武庫川水系河川整備計画（原案）等の論点に関する意見書 目次

戦後最大洪水と治水安全度について

委員 奥西一夫

1 「既存ダム」に関わる「原案」記述表現に関する意見

図2 武庫川の甲武橋地点流量上位5洪水のハイドログラフ

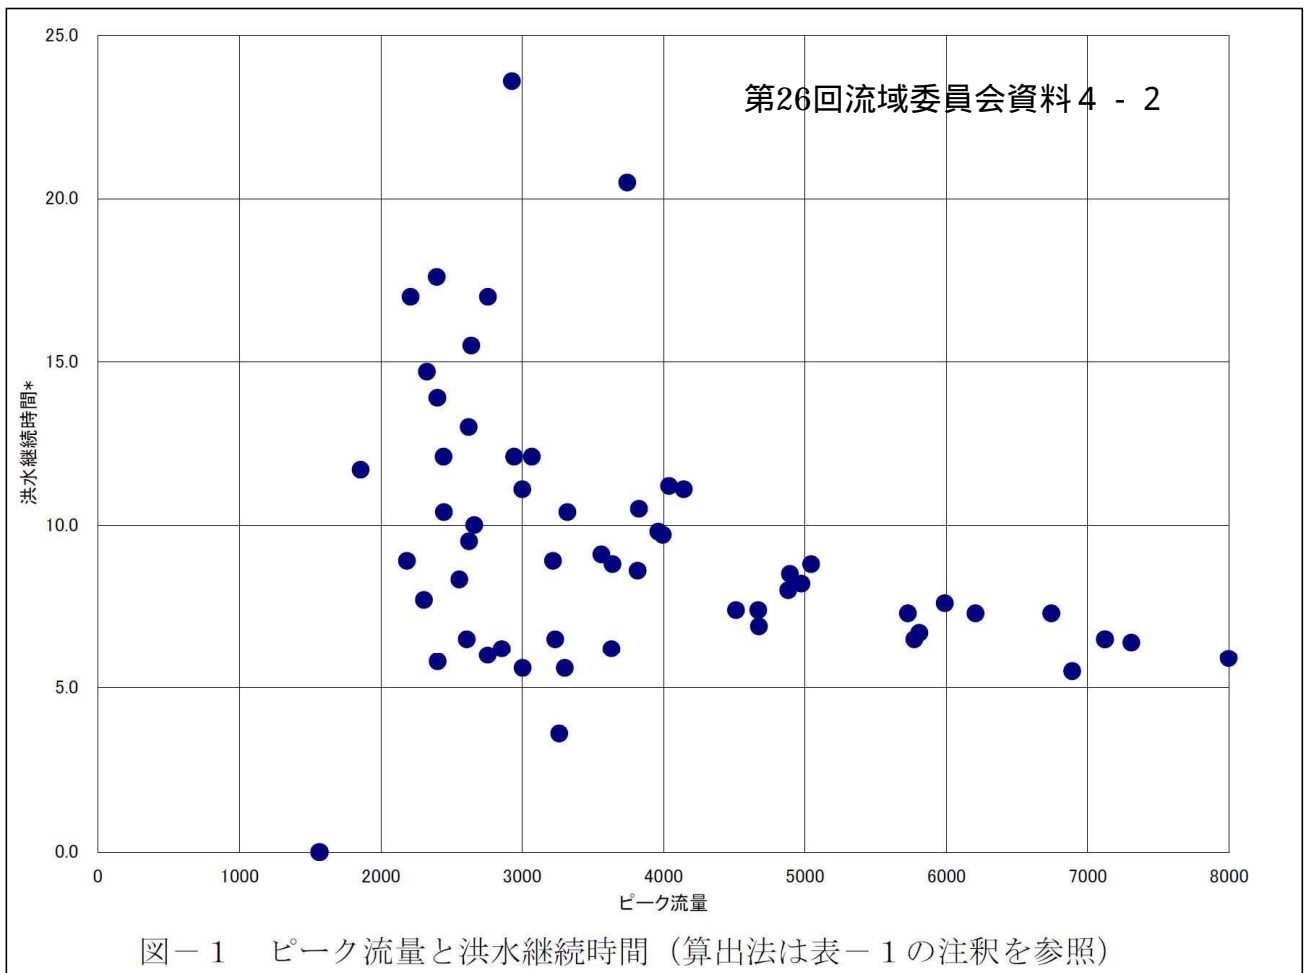
奥西注:この種のデータは青野ダムと千苅ダム流域の飽和雨量の検討に関連して提出された流量データ以外には流域委員会に提出されていない。

結論

昭和36年6月洪水は23年に一度の雨によって引き起こされた。
この洪水は約60年に一度の洪水であった。

23年に1度の降雨(日雨量)と23年に1度の洪水はまったく別物
である。

第1図

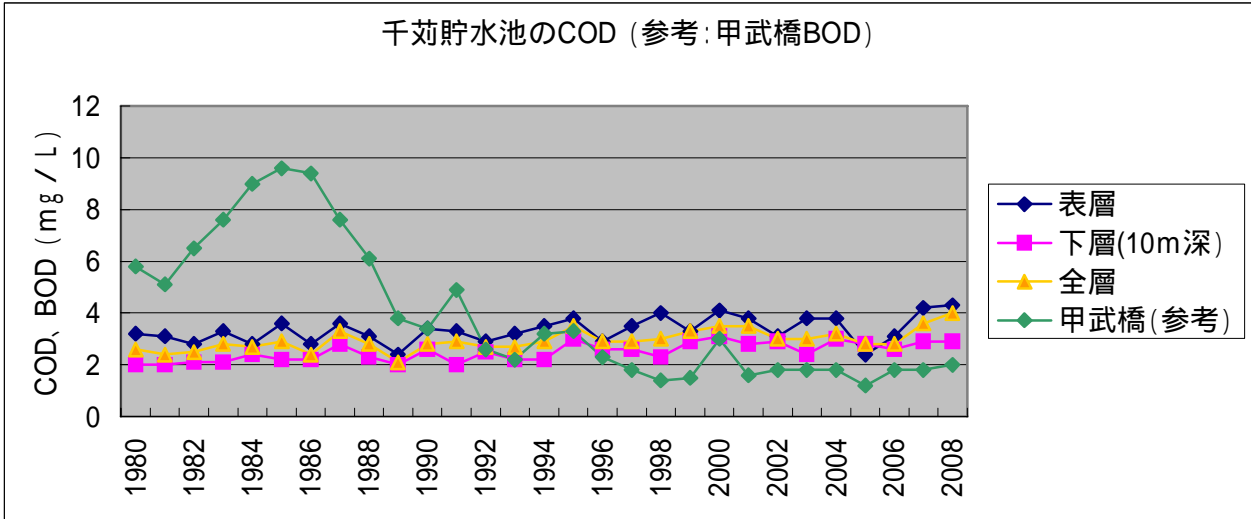
第 1 図を見て頂きたい。県の回答の通り、環境基準の値すれすれに横ばい状態で推移している。参考として甲武橋の BOD の年次推移を載せているが、水質改善の程度を比較すれば、約 30 年間で河川の水質は改善されているが、千苅の水質は全く改善されていない。これは BOD、COD の評価方法の違いによるものなどと言えるものではない。

しかも、この値は年間複数回の観測値の 75% 値の推移であって、各年度内の測定値は季節によって変化がある。第 2 図、第 3 図は平成 19、20 年度を例にとって、それぞれの年度内測定値の最大値と最小値を比較したものである。また同図の 75% 値は第 1 図に示す値である。この結果、経年変化（第 1 図）でほぼ環境基準を満足していると言っても、水質改善は全く進んでおらず、約 30 年間、千苅の利水障害はなんら取り除かれていない。

第2図

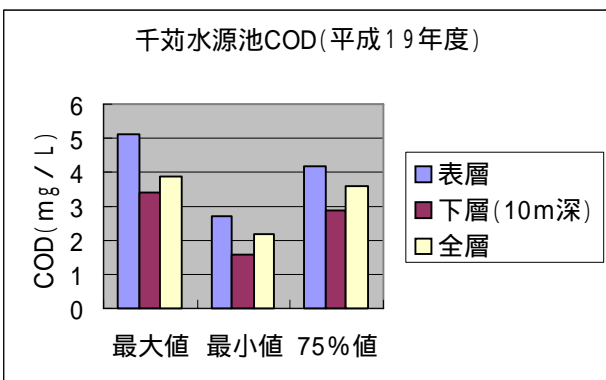
選択取水の対象となる深度方向の水質状況を示すデータが提示されていないため（乞う、データの提示）詳細は判らないが、第 1 図、第 2 図、第 3 図に示すように、表層、下層の水質は異なるが、概ね下層の水質は良く、その COD は 2 mg / L 強で安定している。ただし、この観測は水面から 10 m 深の地点を下層としているため、水位に対する水質情報ではない。
